Treppengeländer mit vielen Mängeln

In der metall vom Dezember sind die Mängel und Unregelmässigkeiten dieser Spindeltreppen behandelt worden. In der aktuellen Ausgabe werden die Schwachstellen des Geländers erläutert und mögliche Verbindungen zu entsprechenden Normen aufgezeigt. Autor: Werner Addor, Skizzen und Fotos: Werner Addor

EXPERTISE DE SINISTRE

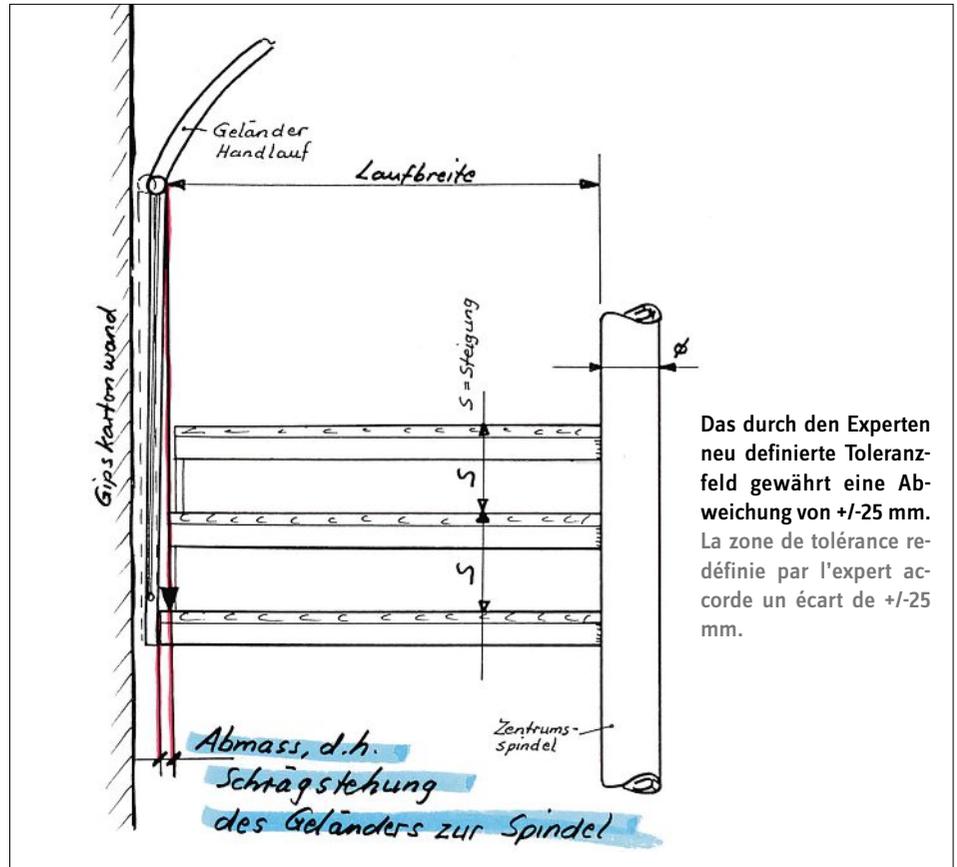
Das Treppengeländer wurde nicht in der aus-
geschriebenen Oberflächentechnik behandelt

Rudimentäre Ritz-, Schab- und Kratzproben am Treppengeländer zeigen keine klare Grundierung auf. Auf Nachfrage des Experten bestätigt der Metallbauunternehmer, dass das Geländer vor Ort zusammengestellt und geschweisst wurde. Diese meist übliche Vorgehensart passiert aus schweisstechnischen Gründen mit schwarzem resp. blankem Material. Nach dem Verschleifen der Schweissnähte wird das Material mit einer Verdünnerflüssigkeit wie Nitrobenzol oder Toluol von Hand gereinigt und mit einer kalten 1-Komponenten-Zinkstaubfarbe mit dem Pinsel (Spraydose) auf der Baustelle gestrichen d.h. für den nachträglichen Deckanstrich grundiert. Selbstverständlich hat die Oberflächentechnik von Hand - wie obenstehend beschrieben - nicht den gleichen hohen Qualitätsstandard wie eine Ausführung in S+Z (sandgestrahlt und spritzverzinkt).

ne Variante üblich und genügend. Dies bestätigt auch die Oberflächenbeschaffenheit, bei der heute keinerlei Korrosionsspuren sichtbar sind. Die Frage, ob die Haftung des Deckanstriches bei einer S+Z-Ausführung etwas besser wäre, kann mit Ja beantwortet werden.

Die Klägerin fühlt sich betrogen: da heisst es doch deutlich im Baubeschrieb, dass das Geländer in S+Z-Ausführung montiert würde. Der Kunde hat sicher diese Ausführung bezahlt und kann sie auch erwarten. Das heisst, der Generalunternehmer schrieb eine in diesem Fall nicht machbare Oberflächentechnik aus. Somit hat die Klägerin Anrecht auf einen Preisnachlass als sogenannte Wertverminderung.
